PROVINCIA DI BRINDISI

OGGETTO: [ID: 7681] – HEPV 04 - VIA PNIEC-PNRR nell'ambito del provvedimento unico in materia ambientale ai sensi dell'art. 27 del D.Lgs. 152/2006 relativa al progetto di un impianto agrovoltaico di produzione di energia elettrica da fonte solare fotovoltaica, denominato "Latiano HEPV04- RFVP76", di potenza nominale pari a 56,50 MW, con opere di connessione alla rete RTN, da realizzarsi nel Comune di Latiano (BR).

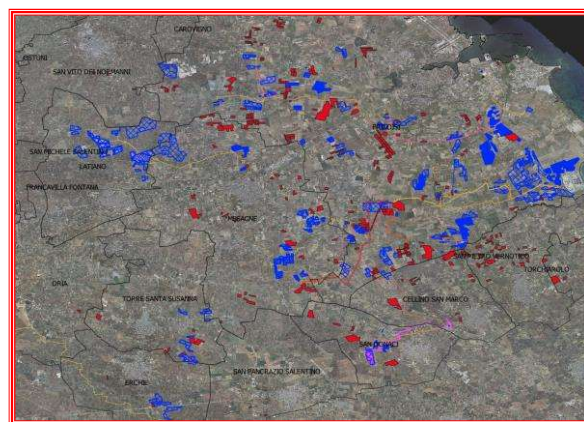
- il territorio della Provincia di Brindisi è interessato a far data dal 2019 da oltre n. 100 istanze volte alla realizzazione ed esercizio di impianti di produzione di energia elettrica da fonte rinnovabile, incluso agrivoltaico, su suolo agricolo;
- la potenza totale relativa a dette istanze nel complesso è pari a oltre 2000 MW per un'estensione areale complessiva pari a circa 2700 ha;
- gli impianti già installati (in rosso) e quelli per i quali è stata presentata istanza di autorizzazione (blue) risultano maggiormente e significativamente addensati nel Comune di Brindisi e nei Comuni ad esso limitrofi come si evince dalla rappresentazione cartografica di seguito riportata.

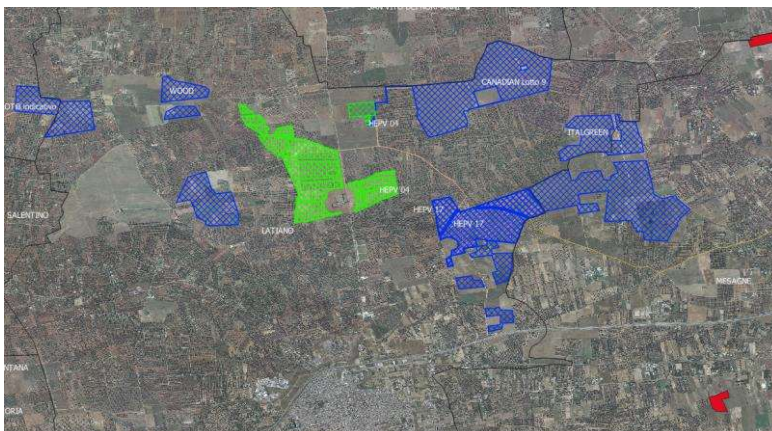
- l'impianto in questione sembra ricadere in area idonea, ai sensi dell'art. 20 del D.Lgs 199/2021, tuttavia esso ricade in un'area dalla forte connotazione paesaggistica come testimoniato dal fatto che a meno di 1 km dall'area d'impianto risultano presenti gli elementi tutelati dal PPTR, di seguito riportati: Segnalazioni della Carta dei Beni Culturali quali siti storico culturali, strade a valenza paesaggistica (detta strada attraversa i lotti di impianto) e formazioni arbustive in evoluzione naturale;
